嘉磐惠文

4 樓 D 戶

D戶 建築平面圖(套上層樑)

客戶工程變更單

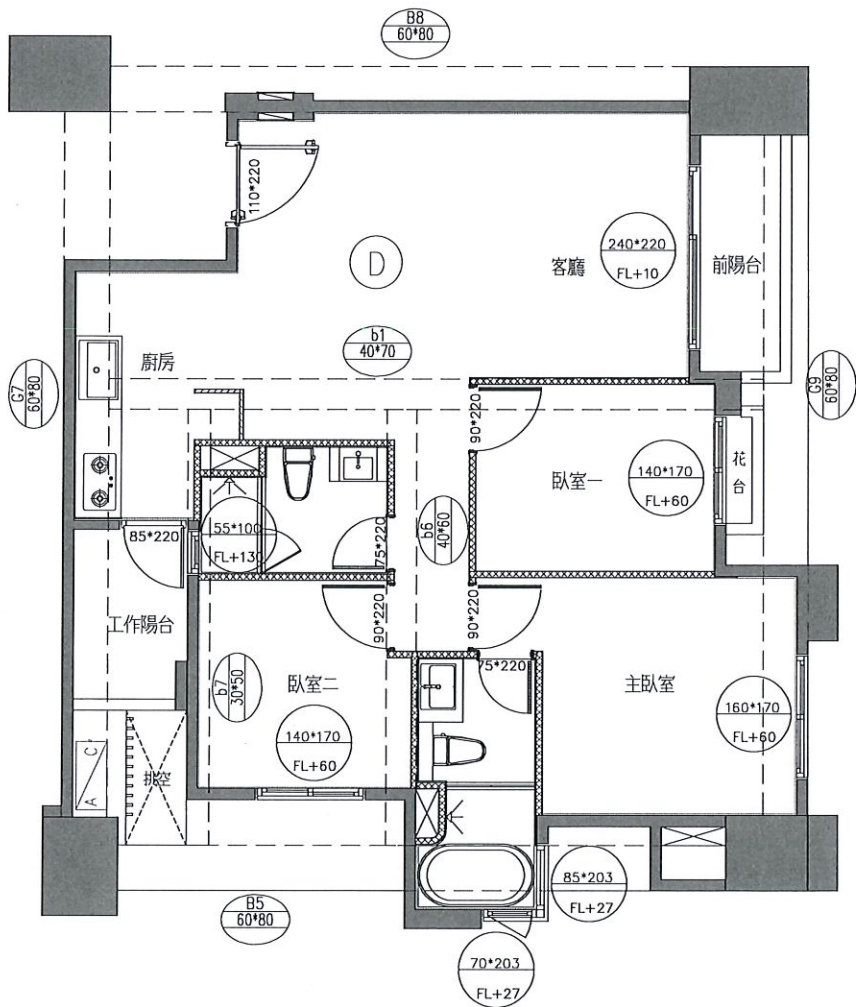
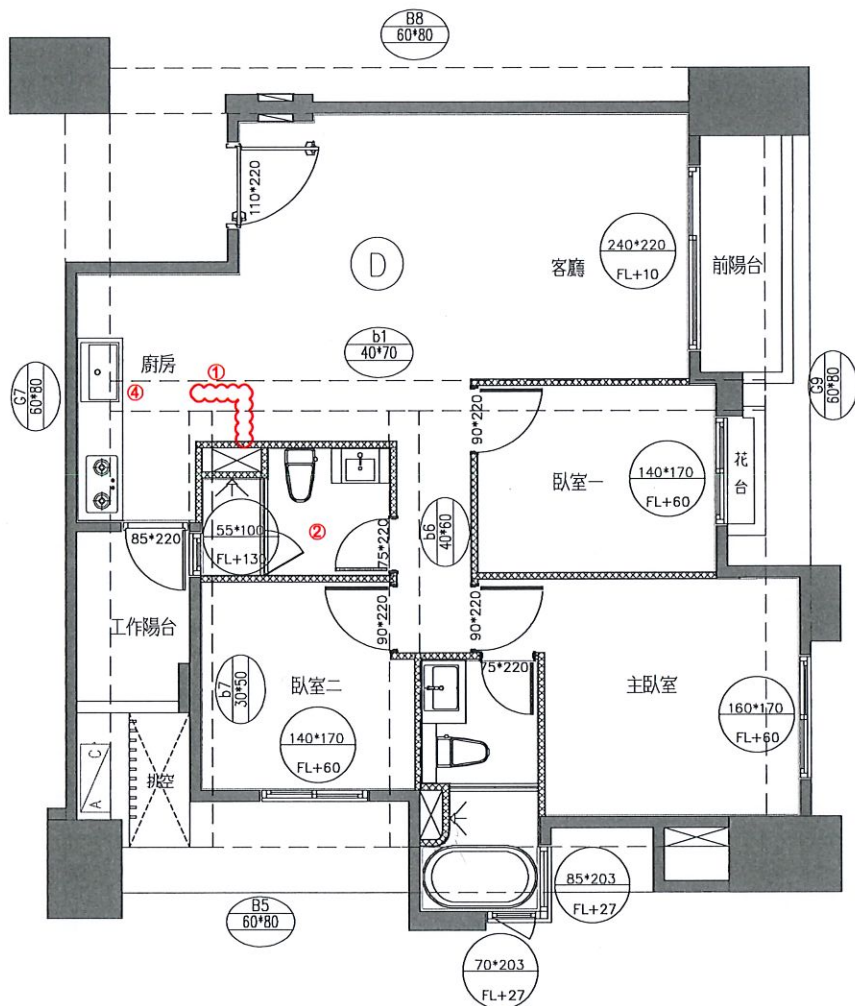
- 1.廚房輕隔間牆、油漆追減
- 2.客浴地,壁磚變更為主浴地,壁磚(含門檻)
- 3.客浴馬桶更換為主浴馬桶(公司贈送)
- 4.客浴抽風機更換為暖風機(公司贈送)
- 5.客浴除霧掛鏡變為主浴掛鏡
- 6.廚房水槽選色(紅)+下坎
- 7.木地板變更選配色

D戶 地坪材質範圍示意平面圖

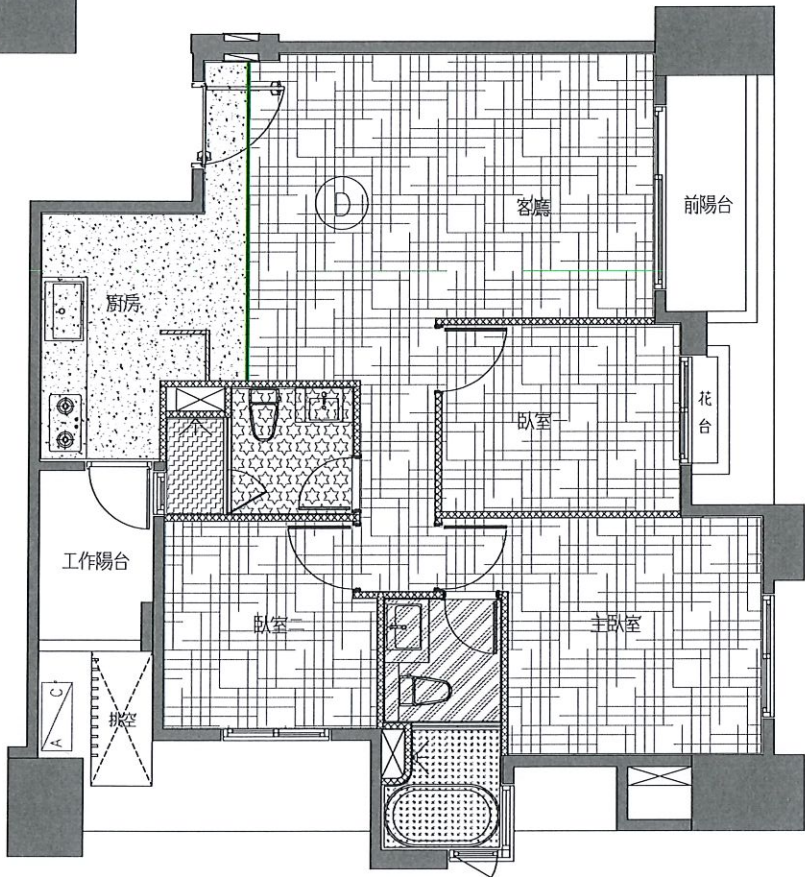
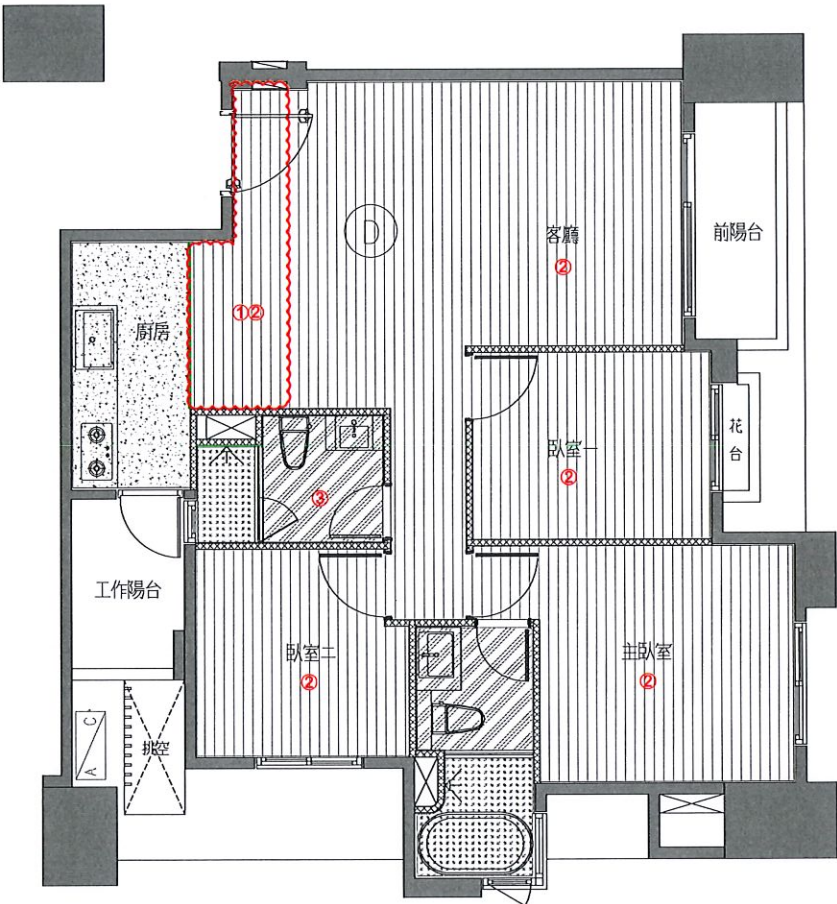
- 變更事項記錄：
- 1.玄關地磚範圍變更
 - a.收邊條追減(無價差)
 - b.玄關地磚追減
 - c.客廳木地板追加
 - 2.木地板選配變更為選配花色
 - 3.客浴地,壁磚變更為主浴地,壁磚(含門檻)

※客戶指定木地板鋪設方向，
依附圖所示。

D戶 天花板範圍示意平面圖(套上層樑)

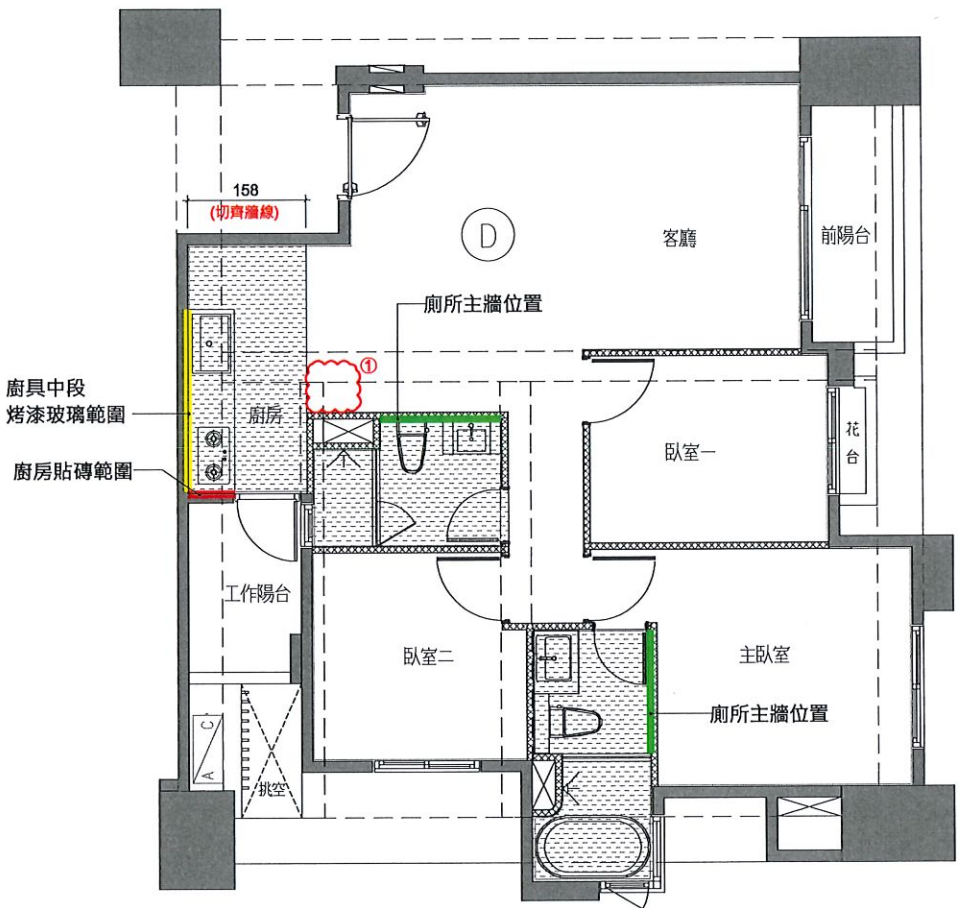
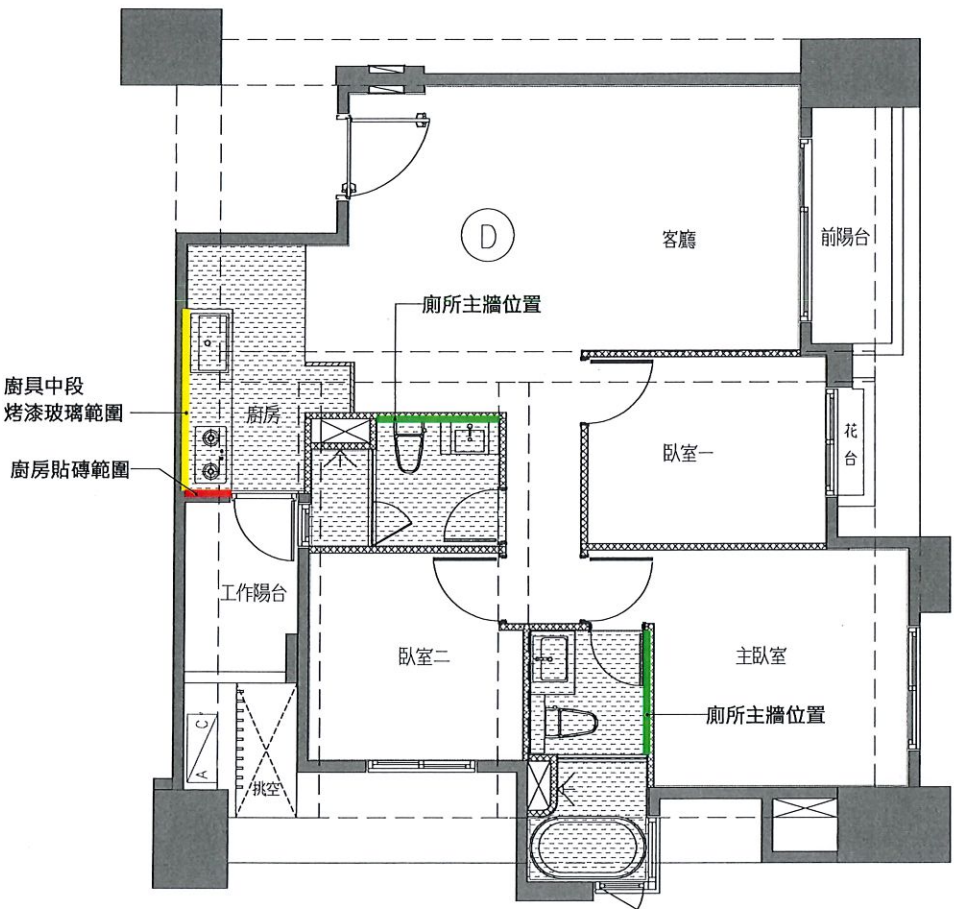
1.廚房天花板、立板、油漆範圍調整

D戶 插座及弱電位置示意平面圖

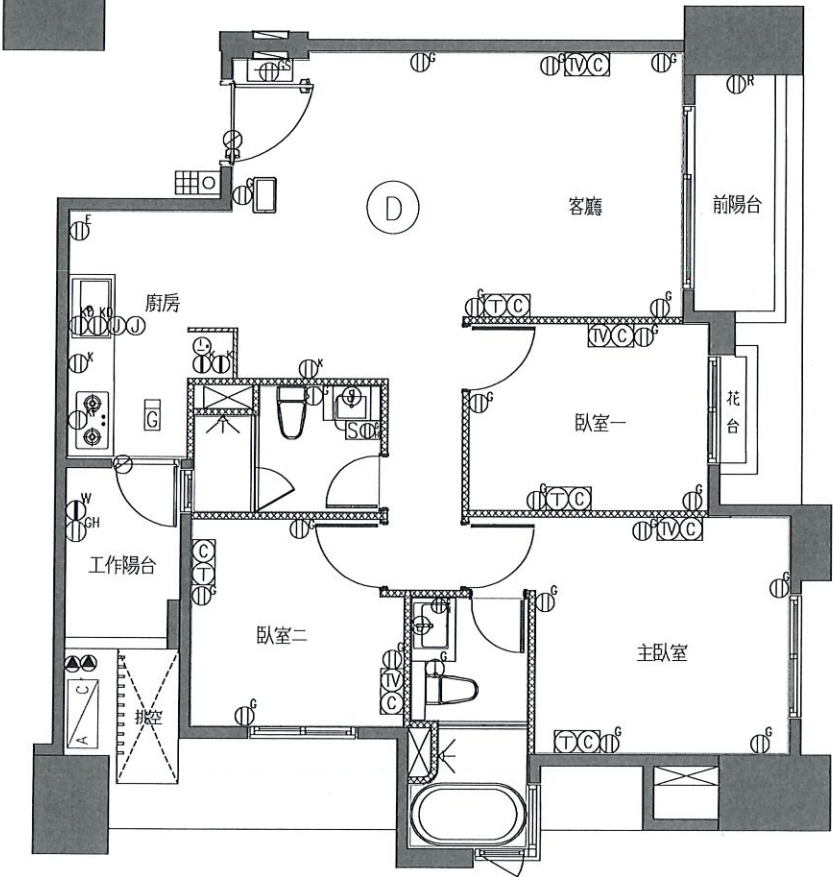
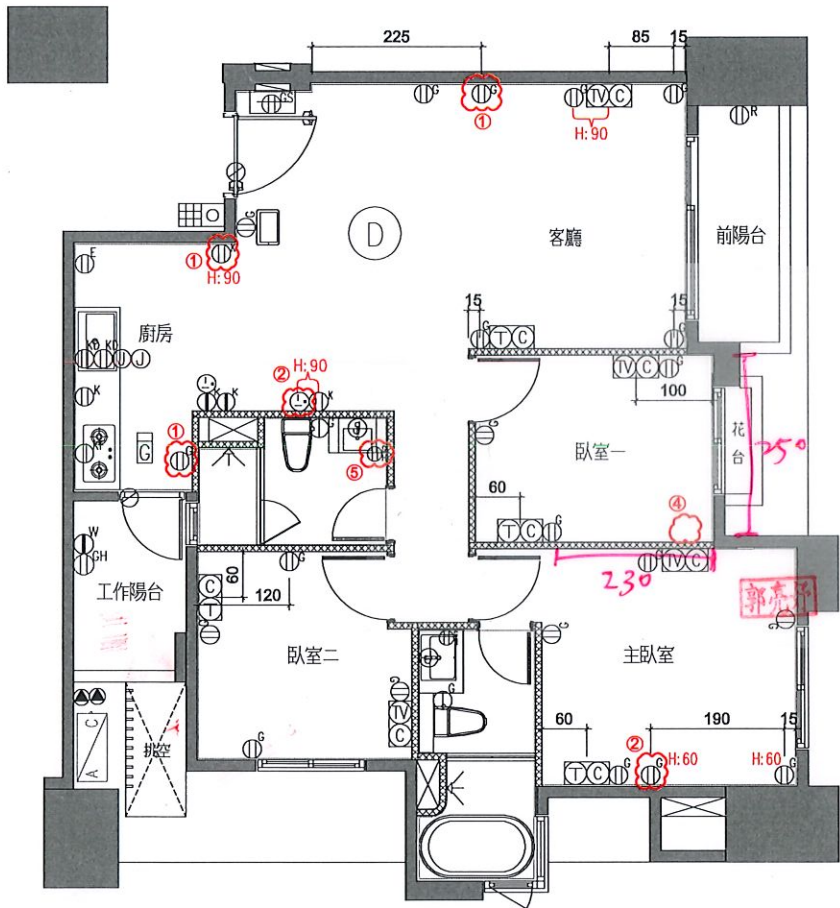
- 變更事項記錄：
- 1.客餐廳追加110V插座x3
 - 2.餐廳追加220V插座x1
 - 3.主臥室追加110V插座x1
 - 4.臥室一插座追減x1
 - 5.客浴除霧掛鏡開關取消

臥室一插座取消
後水平間距>360cm
不符電規主 徐藝真

※位移&變更位置詳附圖所示
※已告知客戶：本戶臥室1插座客變後配置，不受用戶用電設備裝置規則§29-19條限制。徐藝真

客變插座應告知
客戶不受“用戶用電
設備裝置規則”
第29-19條限制

D戶 電燈開關及迴路示意圖(套上層樑)

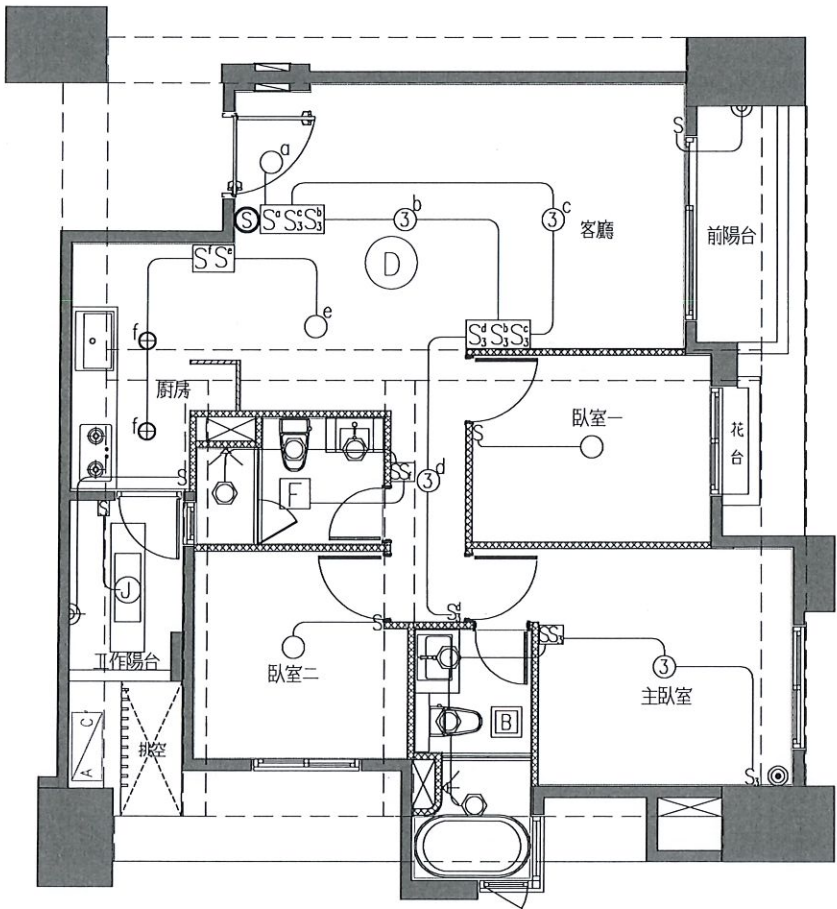
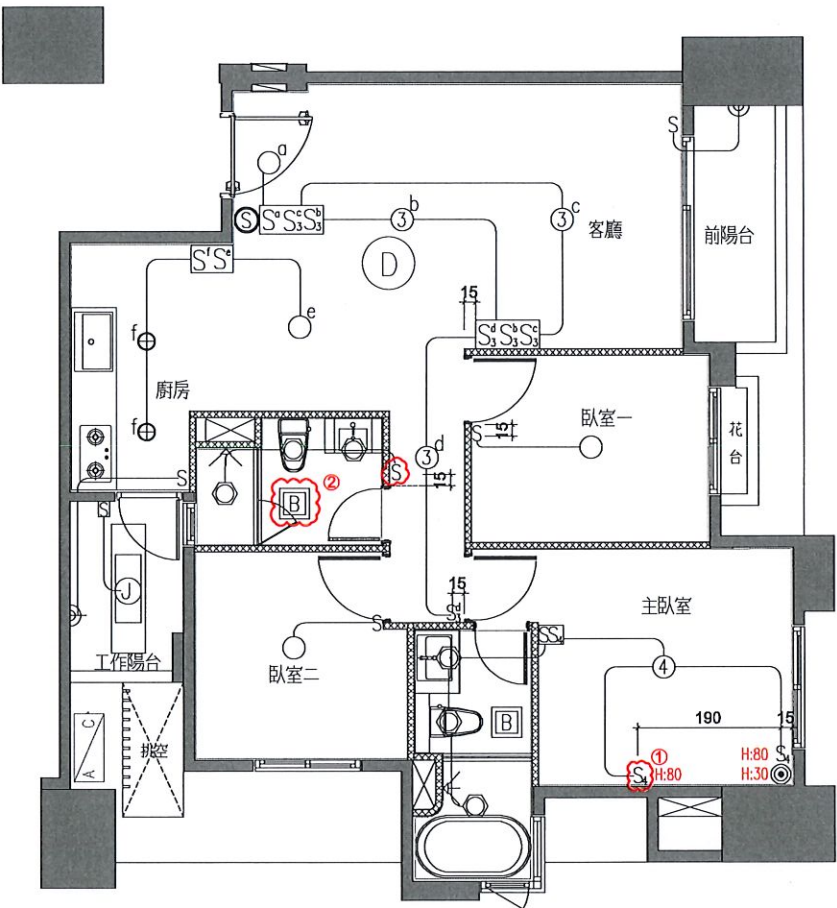
- 1.主臥室新增四路雙切開關
- 2.客浴抽風機變更為暖風機
 - a.追加220V暖風機電源(公司贈送)
 - b.客浴抽風機開關取消

D戶 冷氣套管及排水位置示意圖(套上層樑)

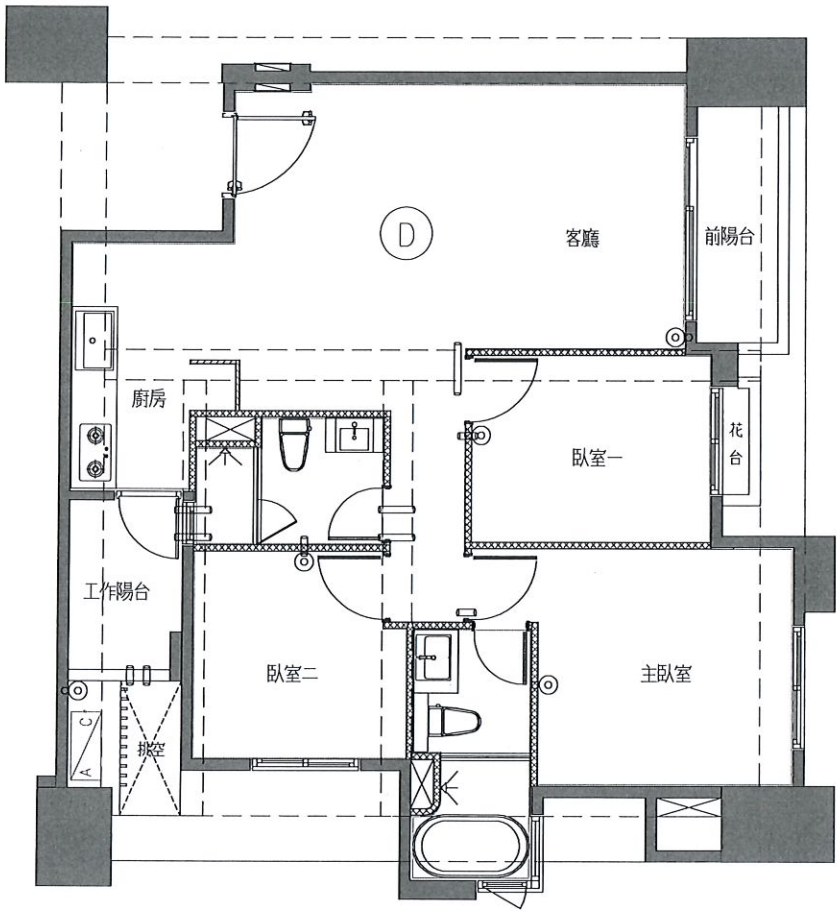
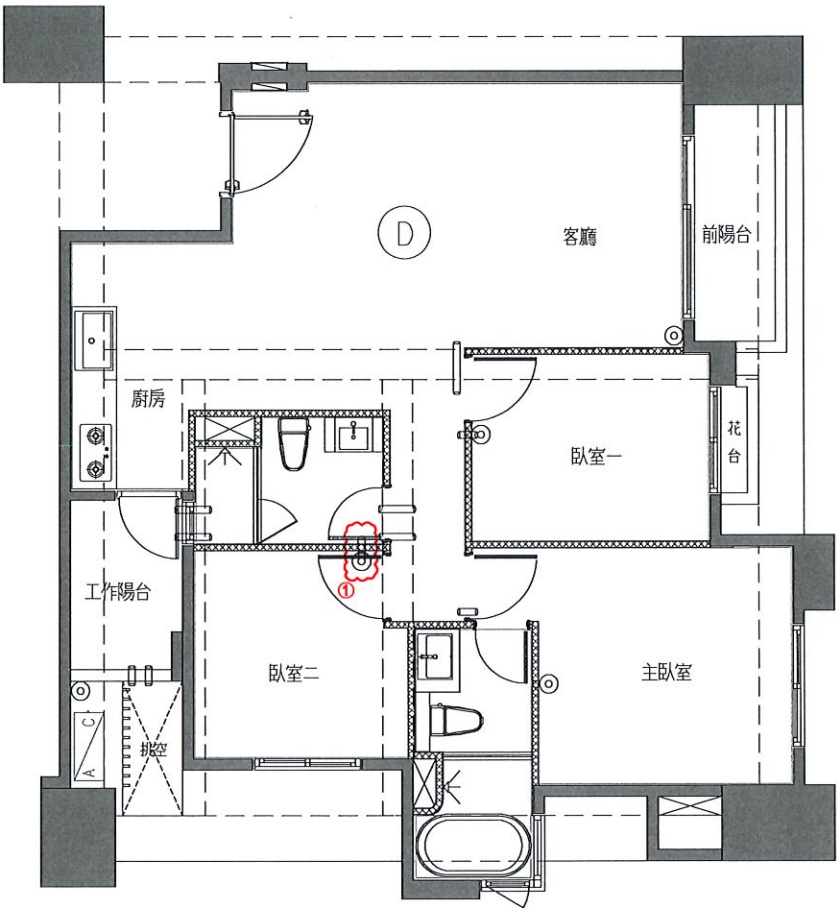
1.臥室二冷氣排水、空調套管
位移
